**Sujet :** [INTERNET] Enquête publique PE Saisy-Aubigny

Argumentaires complémentaires à mon premier document de 35 pages contre le projet éolien Saisy-Aubigny.

**3°) Analyse critique de l'étude acoustique du projet éolien Saisy-Aubigny**

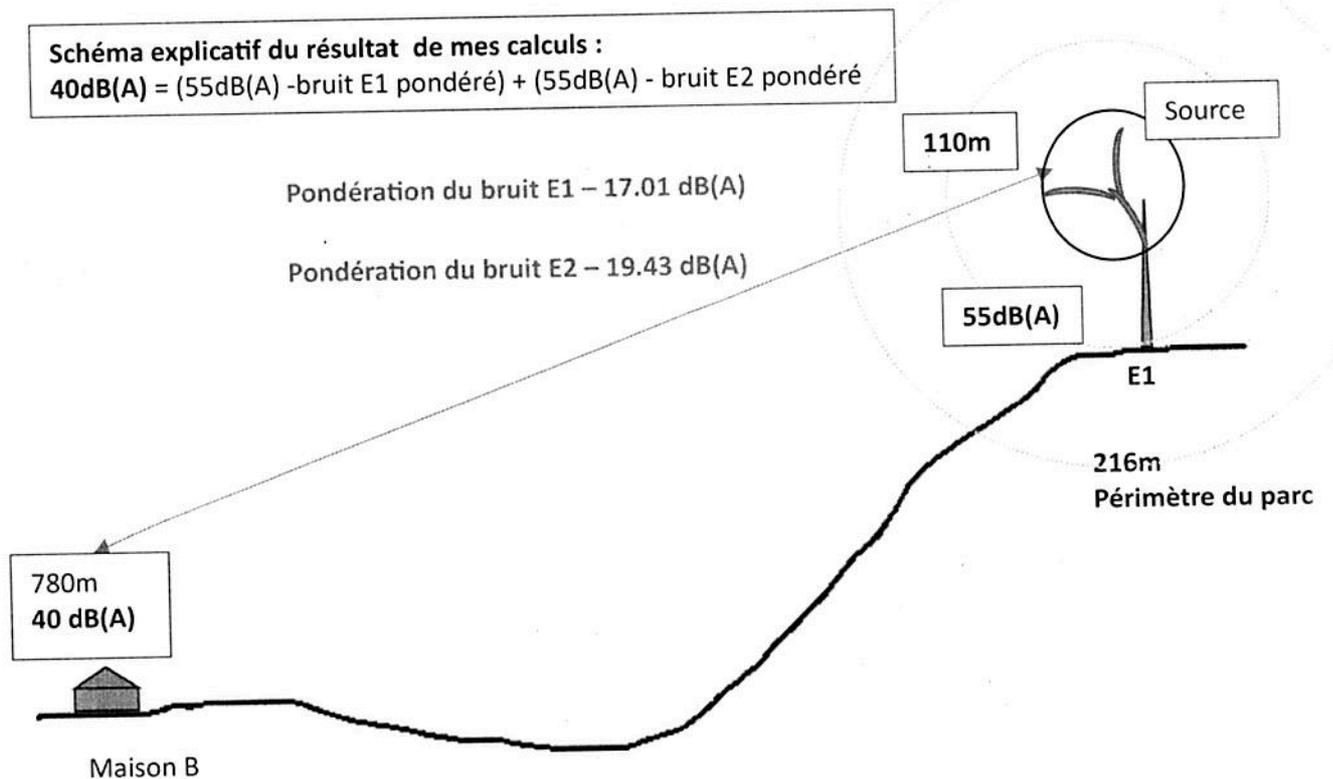
JOUR	Vent 3m/s	Vent 4m/s	Vent 5m/s	Vent 6m/s	Vent 7m/s	Vent 8m/s
<b>Maison B</b>						
BR	29.5	29.5	29.5	29.5	31.5	32
BP	<b>30</b>	<b>36</b>	<b>38</b>	<b>40</b>	<b>40</b>	<b>40</b>
BA	32.8	36.9	38.6	40.45	40.6	40.6
<b>Emergence</b>	3.3	7.4	9.1	10.9	9.1	8.6
<b>Dépassement</b>	-1.7	2.4	4.1	5.9	4.1	3.6
<b>NUIT</b>						
<b>Maison B</b>						
BR	26.5	27	27	27	27	27
BP	<b>30</b>	<b>36</b>	<b>38</b>	<b>40</b>	<b>40</b>	<b>40</b>
BA	31.6	36.5	38.3	40.2	40.2	40.2
<b>Emergence</b>	5.1	9.5	11.3	13.2	13.2	13.2
<b>Dépassement</b>	2.1	6.5	8.3	10.2	10.2	10.2

**Interprétation des résultats : Le dépassement de l'émergence est avéré de jour comme de nuit dans la quasi-totalité des vitesses de vent démontrant que l'éolienne E1 est placée trop près des habitations.**
